2024年1月15日

株式会社レイマック
LED照明機器グループ
営業部
TEL：077-585-6771
FAX：077-585-6773

LED照明機器(IDBB-REシリーズ)生産終了についてのご案内

【外形寸法】

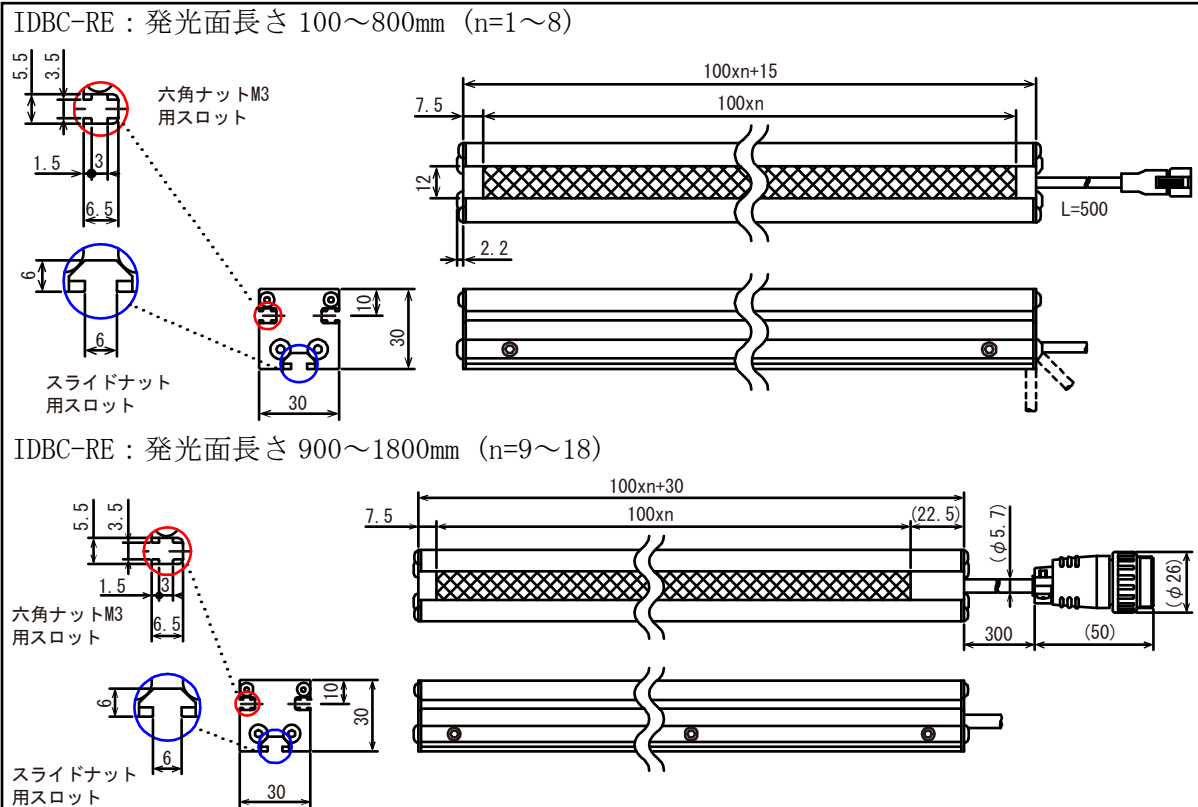
後継機では発光面長さ 900mm からメタルコネクタに変わり、筐体長さも生産終了品とくらべ少し大きくなります。

筐体幅・筐体高さに差異はございません。

【光学特性】

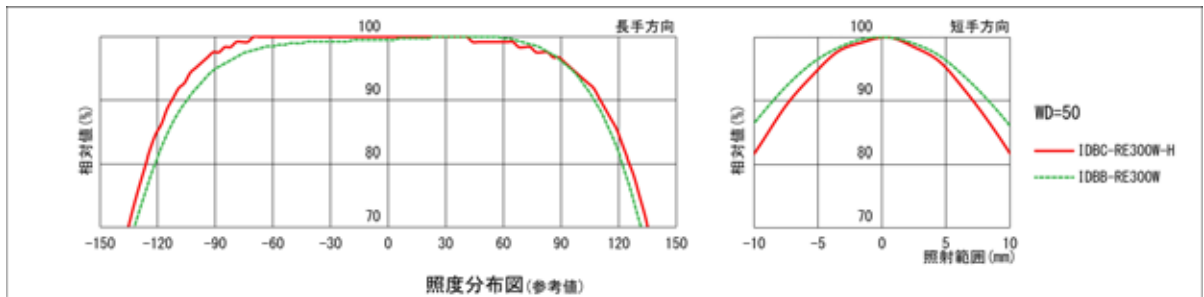
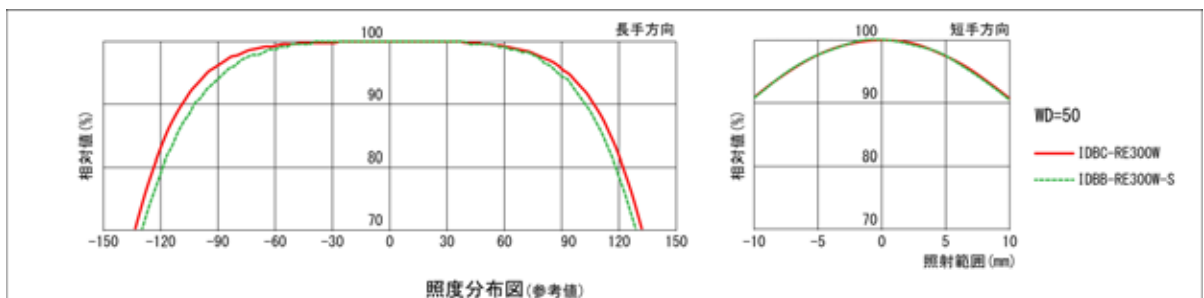
後継機種では長手方向の発光面端の立ち上がりが向上します
